Vedr.: Udviklingsplan 2020 for Diakonissestiftelsen på Frederiksberg.

Som opfølgning på møde den 6. sep. 2011 mellem Diakonissestiftelsen v. Hanne Thomsen og Carsten Torrild og Landsforeningen for Bygnings- og Landskabskultur v. Nanna Uhrbrand.

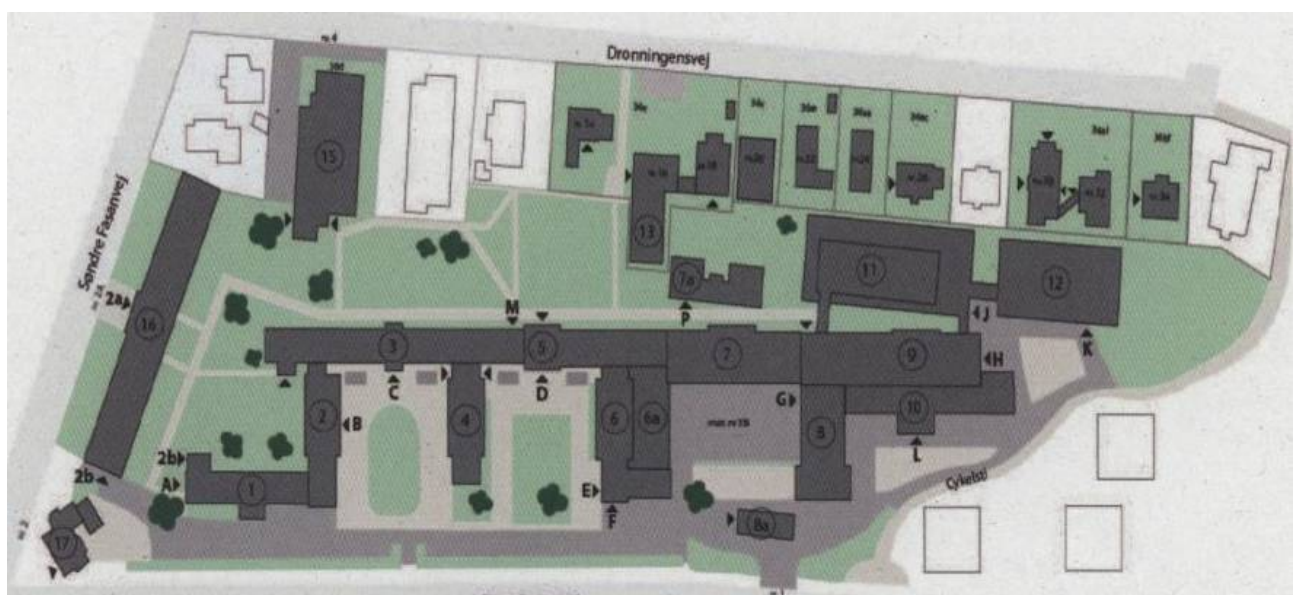
Som det fremgår af Diakonissestiftelsens udviklingsplan 2020, er der planer om at bygge om og til i det nuværende anlæg på Peter Bangs Vej. I forlængelse af samtalen ved nævnte møde vil Landsforeningen gerne komme med en række anbefalinger og vurderinger. Med udgangspunkt i Diakonissestiftelsens eget kort vil vi fremhæve følgende karakteristika for området.

Bygningerne 1-9, fraregnet 7a og 8a (Hovedbygning af Hans J. Holm, samt tilbygninger af Gotfred Tvede og Harald Gad) udgør tilsammen en fin rygrad i det samlede anlæg. Landsforeningen opfordrer til, at Diakonissestiftelsen også fremover vil sikre sig, at disse bygninger fremstår helstøbte og i deres oprindelige, historicistiske stil.

Principssnit: Nye bygningenshøjder bør nedtrappes mod villakvarteret, der begynder ved Dronningensvej.

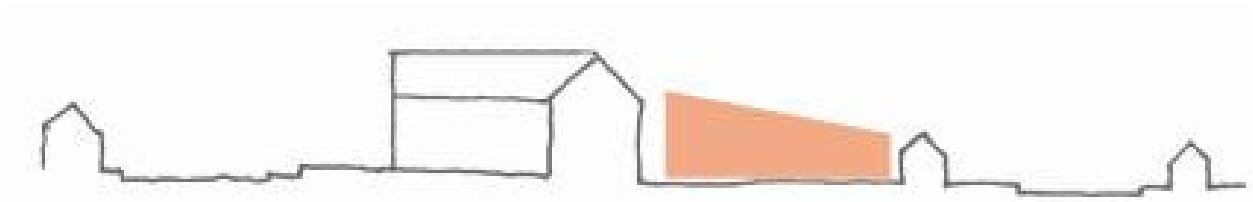
Mod Dronningensvej ligger en række fine og bevaringsværdige villaer. Bebyggelsesstrukturen her formidler fint overgangen fra det institutionsprægede byggeri i stor skala til det villakvarter i mindre skala, der ligger syd for Diakonissestiftelsens bygninger. Ved nybyg bør man være opmærksom på, at Dronningensvej er en villavej med små, lave bebyggelsesenheder. Dette bør ikke sløres ved opførelse af nye, store volumener.
